リコール届出番号	外 1084	リコール開始日	平成 16 年 2 月 13 日
不具合の部位（部品名）	燃料装置		
基準不適合状態にあると認める構造、装置又は性能の状況及びその原因	燃料タンク上部に装着されている燃料遮断弁の加工が不適切なものがあるため、燃料遮断弁が正常に作動しないことがある。そのため、燃料が燃料蒸発ガス発散防止装置へ流入し、最悪の場合、当該装置から燃料が漏れるおそれがある。		
改善措置の内容	全車両、燃料遮断弁を良品と交換するとともに燃料分離器を追加装着する。

# 改善箇所説明図

## 基準不適合発生箇所

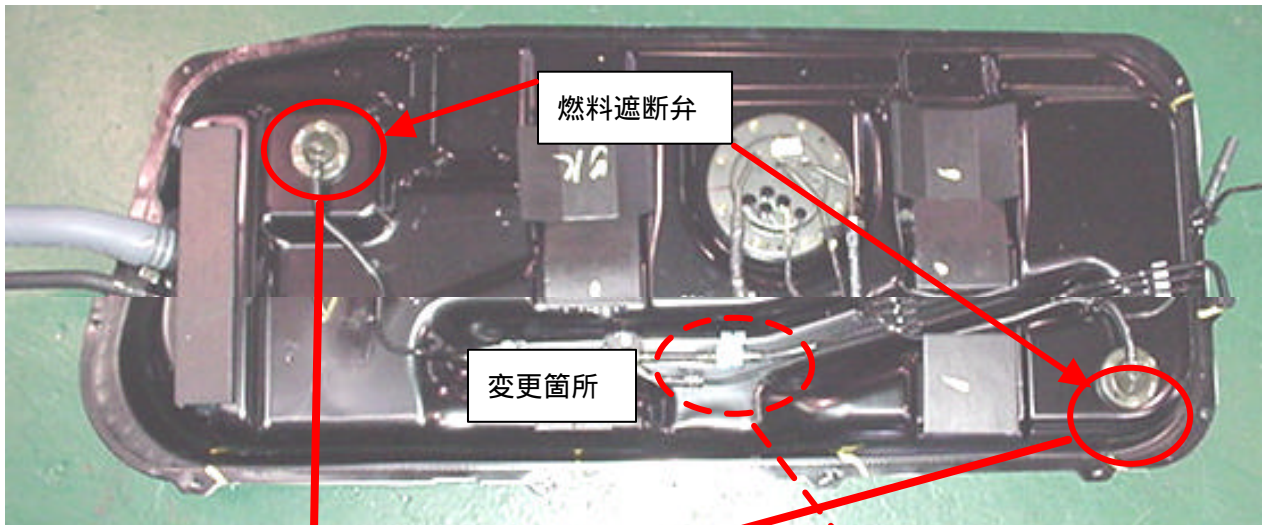
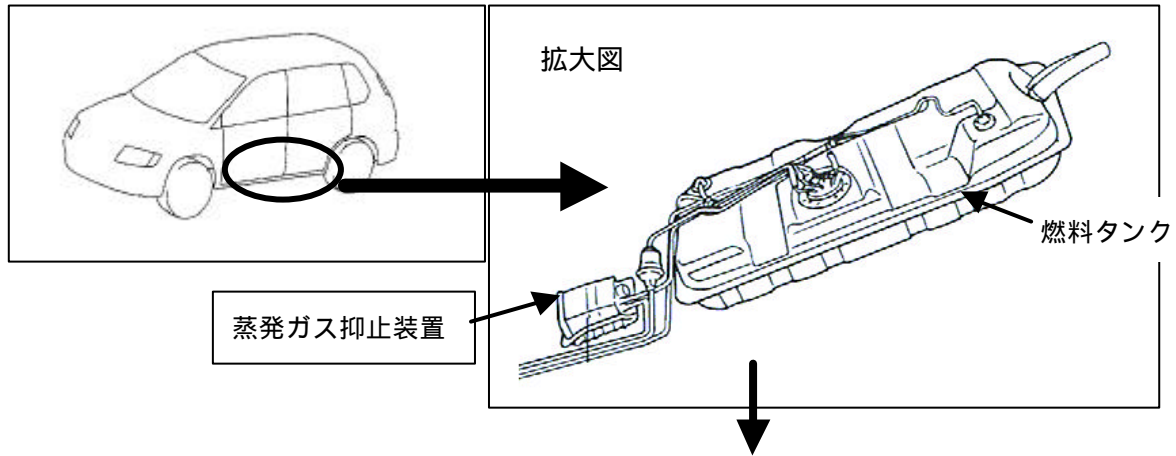
燃料タンク上部に装着されている燃料遮断弁の加工が不適切なものがあるため、燃料遮断弁が正常に作動しないことがある。そのため、燃料が燃料蒸発ガス発散防止装置へ流入し、最悪の場合、当該装置から燃料が漏れるおそれがある。
